**МЕТОДЫ ОПРЕДЕЛЕНИЯ
СЕЙСМОСТОЙКОСТИ МАШИН,
ПРИБОРОВ И ДРУГИХ ТЕХНИЧЕСКИХ
ИЗДЕЛИЙ, УСТАНОВЛЕННЫХ НА МЕСТЕ
ЭКСПЛУАТАЦИИ, ПРИ ИХ АТТЕСТАЦИИ
ИЛИ СЕРТИФИКАЦИИ
НА СЕЙСМИЧЕСКУЮ БЕЗОПАСНОСТЬ**

3 Постановлением Государственного комитета Российской Федерации по стандартизации и метрологии от 11 декабря 1998 г. № 444 межгосударственный стандарт ГОСТ 30546.3—98 введен в действие непосредственно в качестве государственного стандарта Российской Федерации с 1 июля 1999 г.

Изменение № 1 ГОСТ 30546.3—98 Методы определения сейсмостойкости машин, приборов и других технических изделий, установленных на месте эксплуатации, при их аттестации или сертификации на сейсмическую безопасность

Приложение А. Заменить части схемы:

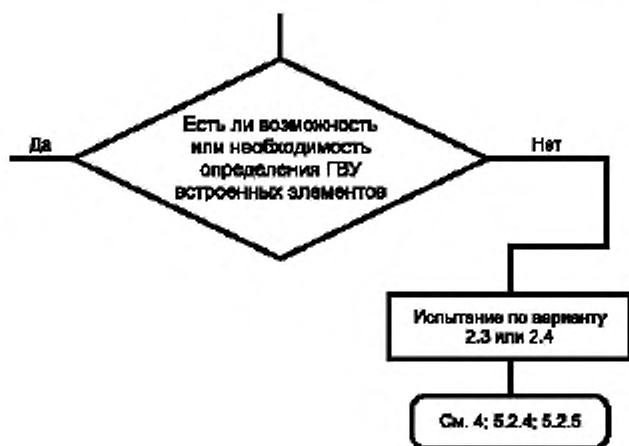
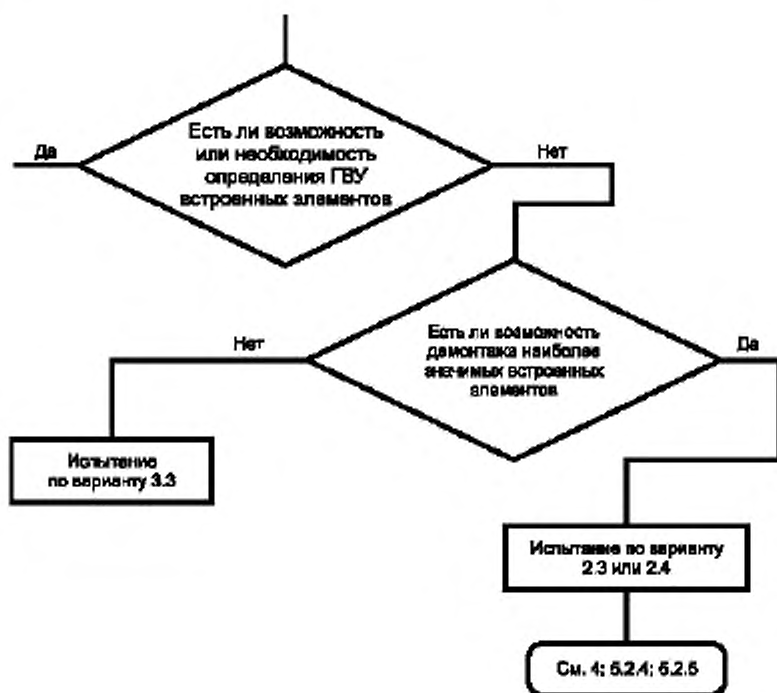
Анализ путем определения собственных частот и декрементов затуханий и их сравнения со спектрами ответа по ГОСТ 30598 (вариант 2.1)	на	Анализ путем определения собственных частот и декрементов затуханий и их сравнения со спектрами ответа по ГОСТ 30546.1 (вариант 2.1)	;
--	----	--	---

на

Приложение А. Заменить части схемы:

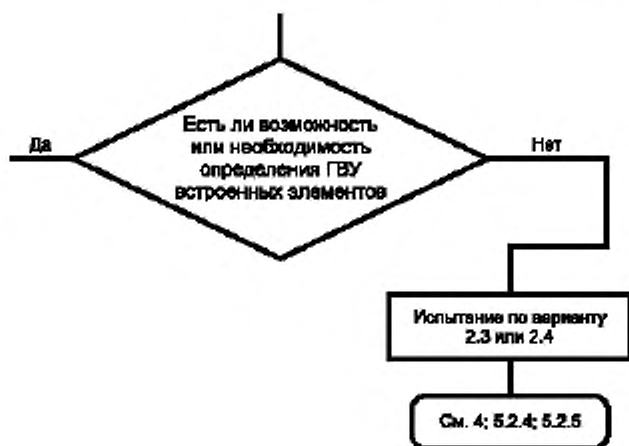
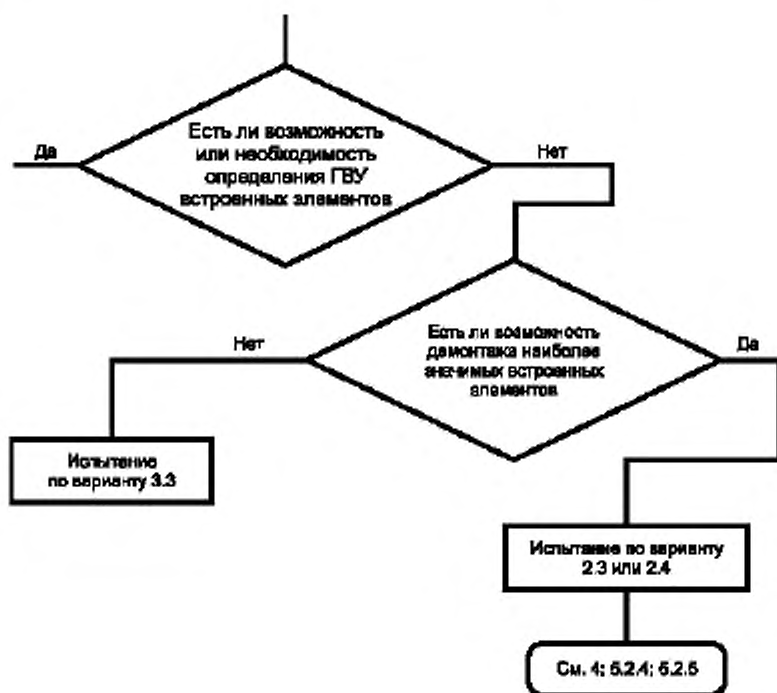
Анализ путем определения собственных частот и декрементов затуханий и их сравнения со спектрами ответа по ГОСТ 30598 (вариант 2.1)	на	Анализ путем определения собственных частот и декрементов затуханий и их сравнения со спектрами ответа по ГОСТ 30546.1 (вариант 2.1)	;
--	----	--	---

на
